PARECER TÉCNICO APV/GP/057/2023

OUTORGA DE GRANDE PORTE

- ✓ **PROCESSO Nº:** 9832/2021
- ✓ **EMPREENDEDOR:** GERDAU AÇOMINAS S.A.
- ✓ **EMPREENDIMENTO:** Mina Miguel Burnier
- ✓ **MUNICÍPIO:** Ouro Preto – MG
- ✓ **CURSO D'ÁGUA:** Córrego Sardinha
- ✓ **FINALIDADE:** Canalização e/ou retificação de curso de água (dreno de fundo) para implantação de pilha de rejeito a seco.

Figura 2 – Disposição dos drenos de fundo propostos para a PDR Sardinha.
Fonte: GERDAU, 2022.

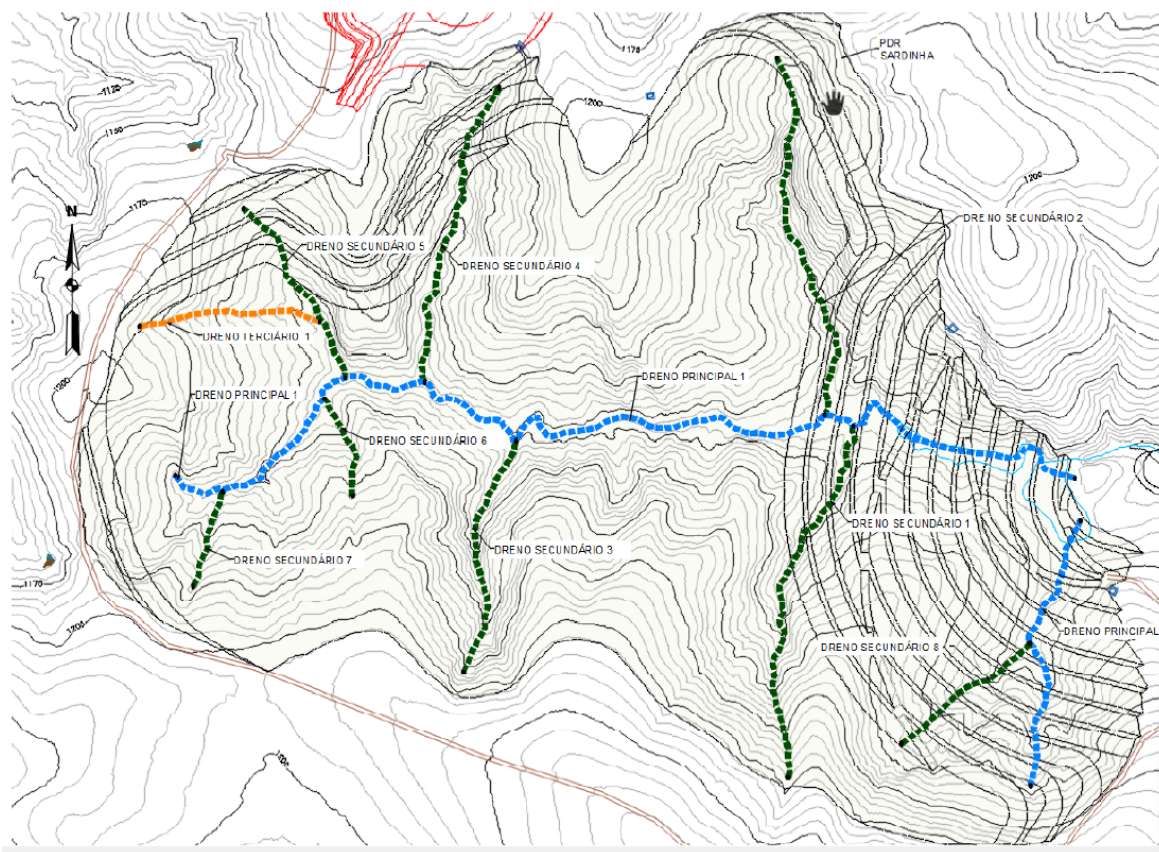
De acordo com o relatório técnico de outorga, o sistema de drenagem interna projetado para a PDR Sardinha será constituído por 2 (dois) drenos de fundo principais, 8 (oito) secundários e 1 (um) terciário. Esses drenos de fundo terão a finalidade de coletar as contribuições provenientes das águas pluviais incidentes no corpo do aterro e infiltradas através do seu material, bem como parcela da recarga proveniente da infiltração de águas pluviais através do terreno natural adjacente, evitando assim a saturação e a consequente desestabilização do maciço. A figura 2 apresenta a planta dos drenos a serem implantados.

A instalação dos drenos de fundo possui o intuito de permitir que os fluxos de água incidentes sobre a área da pilha e áreas de contribuições hidrogeológicas (surgências), sejam coletados por este sistema de drenagem, o qual deverá conduzir o escoamento para jusante, garantindo a manutenção integral dos fluxos

existentes. Assim os drenos visam impedir acúmulos de água na pilha, os quais representariam riscos geotécnicos para a estrutura.

Figura 4 – Seção transversal esquemática típica do dreno de fundo projetado.

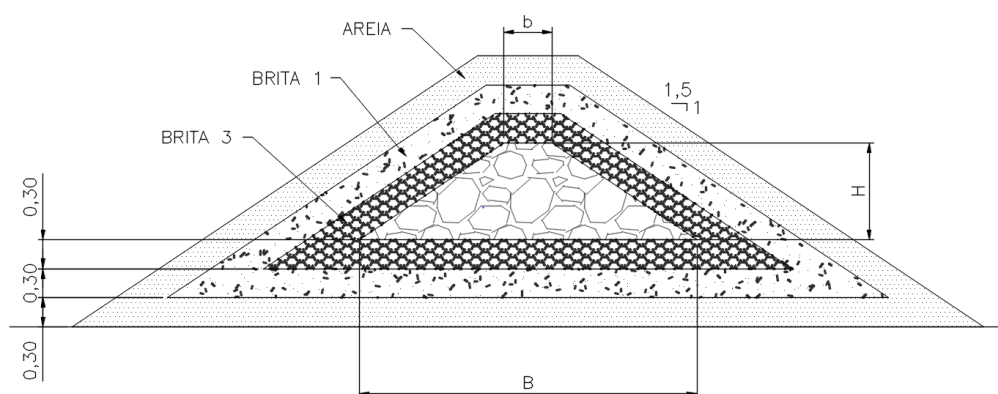
A Figura 4 apresenta uma seção transversal esquemática típica do dreno a ser implantado na pilha denominada PDR Sardinha. Os drenos serão compostos por um núcleo de enrocamento drenante e revestido com transições para evitar a colmatação com o rejeito ou com o material proveniente da fundação.

Os materiais empregados para compor os meios drenantes ao longo dos principais talvegues naturais na base da PDR Sardinha são materiais comuns em usos na construção civil dispostos em camadas de diferentes faixas granulométricas (enrocamento de pedras, britas e areia).

Figura 5 – Seção transversal esquemática típica do dreno de pé projetado.

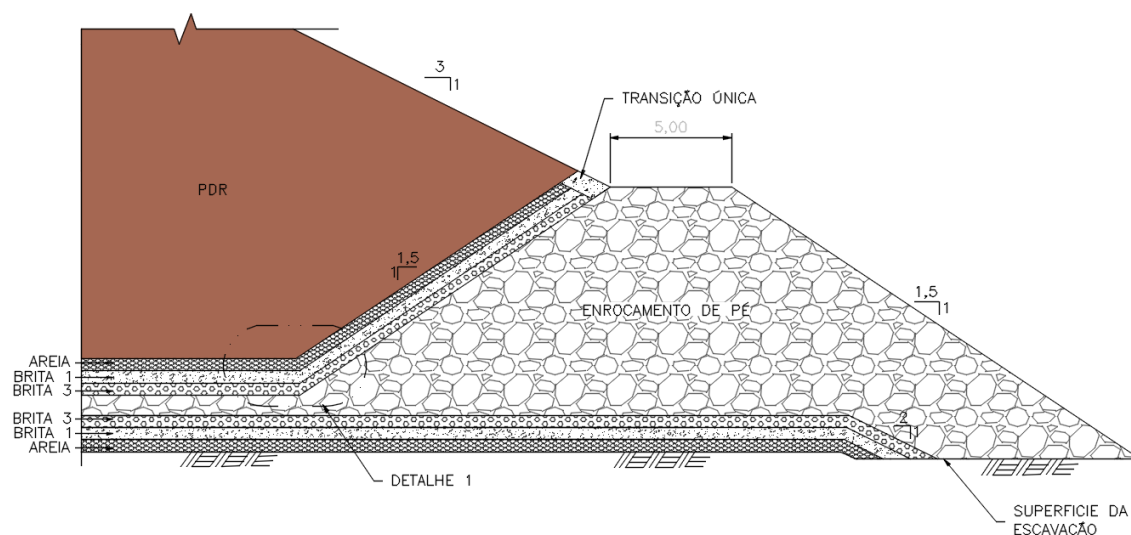
Nas saídas dos drenos de fundos foram previstos drenos de pé, os quais direcionarão águas que percolam pelo sistema de drenagem interna, conduzindo-as de volta ao curso no fundo do vale, a jusante da pilha. A Figura 5 apresenta uma seção típica dos drenos de pé.

Figura 6 – Inventário de nascentes da PDR Sardinha.
 Fonte: GERDAU, 2022.

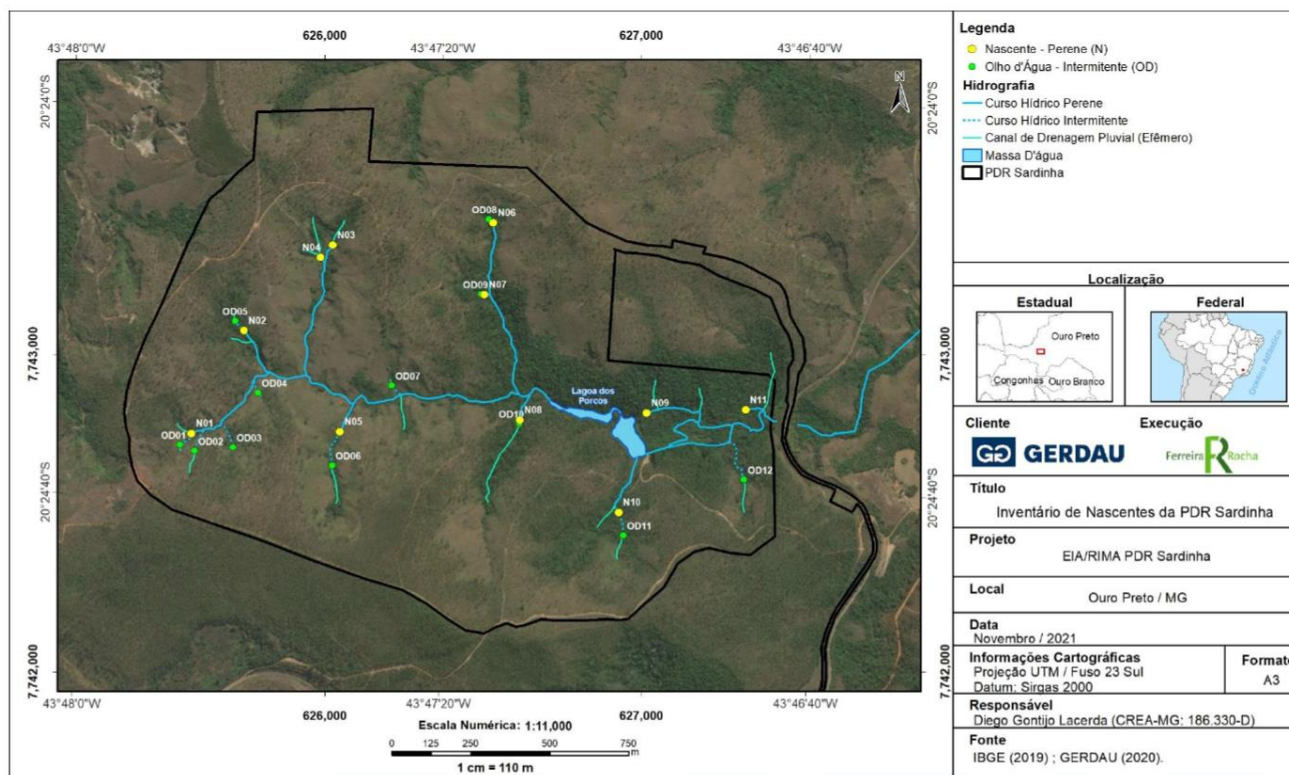
Após as vistorias técnicas em campo, no período seco (agosto) e chuvoso (novembro) da região, subsidiadas pela caracterização ambiental local, especialmente geológica, geomorfológica e topográfica, o requerente identificou 11 (onze) nascentes na área prevista para a PDR Sardinha.

A partir do levantamento no período chuvoso, foi possível identificar alterações hidrológicas a montante de sete nascentes, em relação às suas localizações no período seco. Neste caso, a área de surgência de água subterrânea no período chuvoso é caracterizada como olho d’água intermitente, não gerando APP, de acordo com o novo código florestal e com a Lei Estadual nº 20.922, de 16 de outubro de 2013. Assim, foi considerada como APP apenas a área de surgência no período seco, por se tratar de uma fonte hídrica perene.

O Relatório Técnico de outorga relata que os dados de localização das nascentes inventariadas foram respeitados para que os drenos fossem locados adequadamente, de forma a drenar os fluxos de água gerados nesses locais.
